呉市次期ごみ処理施設整備運営事業
入札説明書等に関する質問への回答（第2回）

令和7年1月17日

呉市

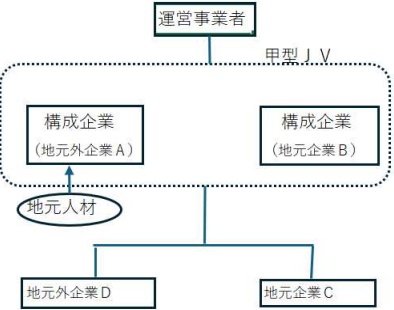
No.	頁	大項目	中項目	小項目	項目名	質問の内容	回答
21		添付資料9-1～9-5運搬車両データ.xlsx				①計量データ上の銘柄名「488：鉄くず」は、現クリーンセンターのどの処理工程で発生するものかご教示ください。 ②新施設でも鉄くずを資源物（金属類）として再資源化を想定されているとの理解でよろしいでしょうか。その場合、具体的な品目と運搬時の荷姿についてご教示ください。 ③要求水準書p6に「本市は、本施設において、運営事業者から…資源物（金属類）を受け取り」とあります。選別した鉄くずが資源物（金属類）として扱われる場合、引き取り場所は新施設敷地内と理解してよろしいでしょうか。	①添付資料1をご確認ください。 「254：破碎不適物（スクラップ）」≒「488：鉄くず」 ②お見込みのとおりです。品目については添付資料1をご確認ください。現施設ではトラックの荷台にそのまま載せて運搬しています。 ③お見込みのとおりです。
22		添付資料9-1～9-5運搬車両データ.xlsx				「運搬車両データ」には、資源化施設の搬出・搬入車両データも含まれるように見受けられます。 資源化施設の搬出・搬入車両も新施設の計量機を使用する想定である場合、下記について追加でご教示ください。 ①資源化施設の搬出・搬入車両のうち、新施設の計量機を使用する車両の想定台数、もしくは計量データ上の判別方法（分類・区分・銘柄の種別等）をご教示ください。 ②本データを現クリーンセンターの搬出・搬入車両のみの計量データとして再度ご提示いただく、もしくは判別方法（分類・区分・銘柄の種別等）をご教示ください。	添付資料1をご確認ください。
23		残土処分場				無償（または、安価な）残土処分場のご提供（あるいは、ご紹介）をしていただけないでしょうか。	公共工事における残土の受入は現在のところ把握できていませんが、今後そのような案件があれば実施設計時に情報提供します。
